## Informationen zur Unterfahrung des Lindenschulviertels

Quelle: Zusammenfassende Stellungnahme Geotechnik, Auftraggeber DB ProjektBau GmbH, Projekt Nr. 8DBS10.N Dokument Nr. 20130325\_ZusStellGeot März 2013

**Beispiel aus PFA 1.1., S.106**

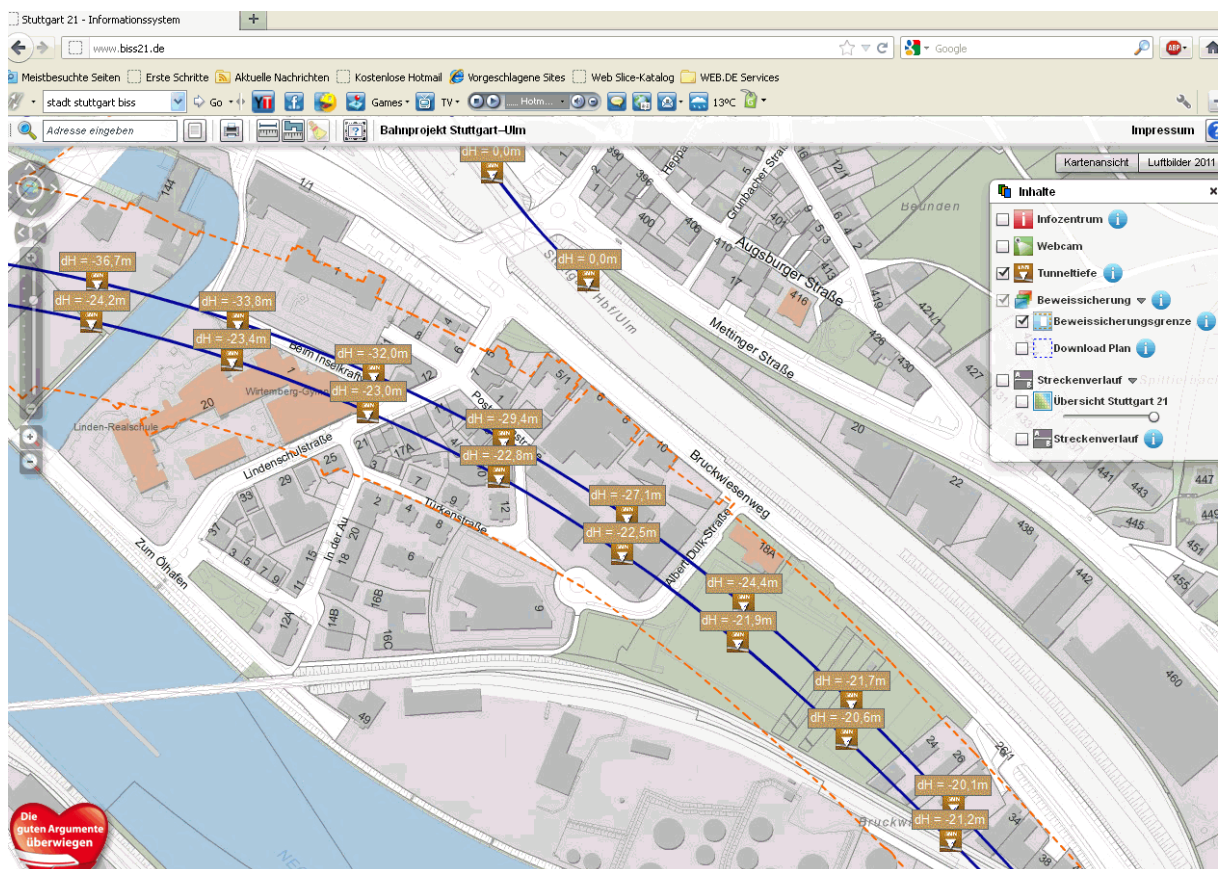
**Bauliche Gemeinsamkeit.** Die Gebäude entlang des Bruckwiesenwegs weiter in Richtung Obertürkheim sind – wie das Gebäude der LBBW - sämtlich auf Pfählen gebaut, ansonsten hätte es keine Baugenehmigung gegeben. Die Untertunnelungstiefe ist mit deutlich unter 15 Metern (vom Kellerboden aus und von

der Tunneldecke gerechnet) sehr gering. Die Gebäude im Lindenschulviertel bis zum Bruckwiesenweg werden im Gegensatz zur LBBW in keine besondere „Bauwerkssicherung“ einbezogen, obgleich die „vortriebsbedingten Senkungen“ mit bis zu 3 cm angegeben werden und damit höher ausfallen (können). Die Winkelverdrehung wird sehr vorsichtig im Konjunktiv angeben: „**dürften jedoch unter 1/1.000 liegen**“. Bei der LBBW heißt es „unschädliche Winkelverdrehungen von 1/1.000 und kleiner“. Besonders bemerkenswert finde ich diese Tatsache, wenn man in den Eurocode 7-1 schaut, der ja auf nationaler Ebene umgesetzt werden sollte, findet man eine zulässige Winkelverdrehung von 1/1200 bis 1/1300. Es erstaunt da wenig, wenn man die Aussage von Smoltczyk liest, der diese Winkelverdrehung für sicher, aber für unwirtschaftlich hält.

Screenshot Bürgerinformationssystem Januar 2013, Tunneltiefe Lindenschulstraße 23Meter (Röhre 61) 32 Meter (Röhre 62). Schienenoberkante bis zur Geländeoberkante.

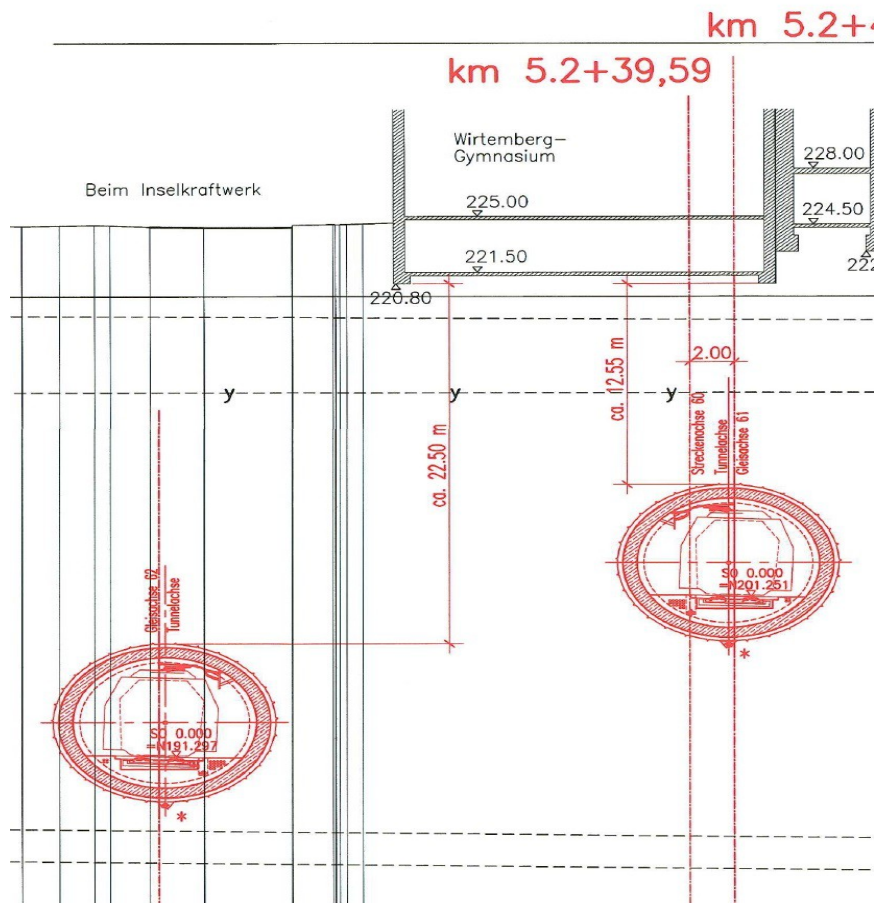
Hier wird deutlich, dass die tatsächlichen Untertunnelungstiefen der Röhre 62 (momentan im Bau) zwischen 22,50 cm (bis zur Geländeoberkante max. 2 Meter Zuschlag) und der Röhre 61 12,55 cm (bis zur Geländeoberkante max. 2 Meter Zuschlag) ergeben).

1. In der Biss21 Karte die Lage der Röhre 62 mit 32 Metern bis 29 Metern (zwischen Schienenoberkante und Straßenhöhe am Ende des Lindenschulviertels) angegeben ist, in den Vertragsunterlagen zu den Gestattungsverträgen in der Lindenschulstraße werden 24 Meter (Schienenoberkante bis Straßenniveau) ausgewiesen. Eine Ungenauigkeit von 20% in den öffentlich zugänglichen Darstellungen und der tatsächlichen Baudurchführung sind schlichtweg nicht haltbar. Noch viel weniger haltbar ist der Verzicht auf ausreichende Immissionsmaßnahmen für den angestrebten Betrieb.

Screenshot Bürgerinformationssystem (Januar 2013) Übergang PFA 1.1 zu 1.2

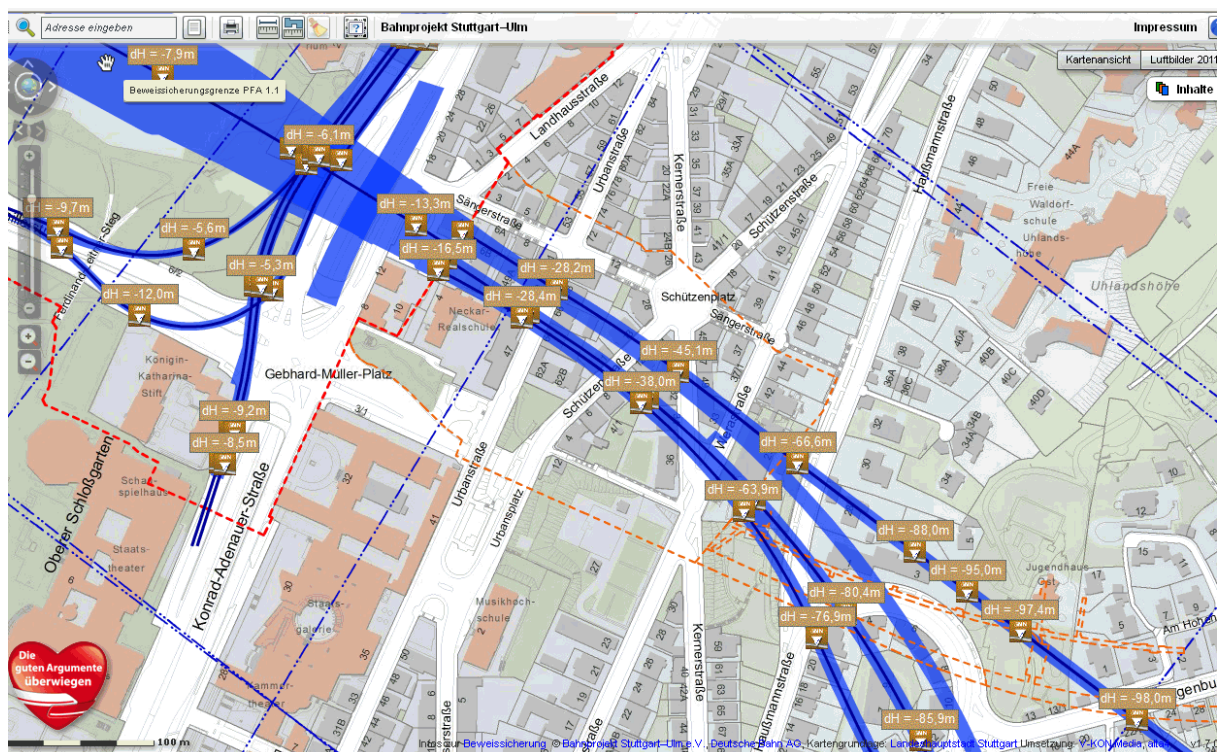
2. Die Untertunnelungstiefen sind im Kernerviertel und Lindenschulviertel vergleichbar niedrig, dennoch wird im Lindenschulviertel auf das immissionsreduzierende schwere Masse-Feder-System aus Kostengründen verzichtet. Das ist nicht nachvollziehbar. Seit Anfang März sind alle Sprengungen in den Gebäuden Türkenstraße (Lindenschulviertel) gut zu hören, somit muss auch hier mit dem in der Planung nicht erwarteten sekundären Luftschall in unzumutbarem Maß gerechnet werden. Seit 23. März 2016 sind die Erschütterungen durch die Sprengungen messbar, somit ist davon auszugehen, dass jeder durchfahrende Zug extreme Lärm- und Erschütterungsimmissionen auslöst, bei dieser extrem niedrigen Unterfahrgangstiefe.
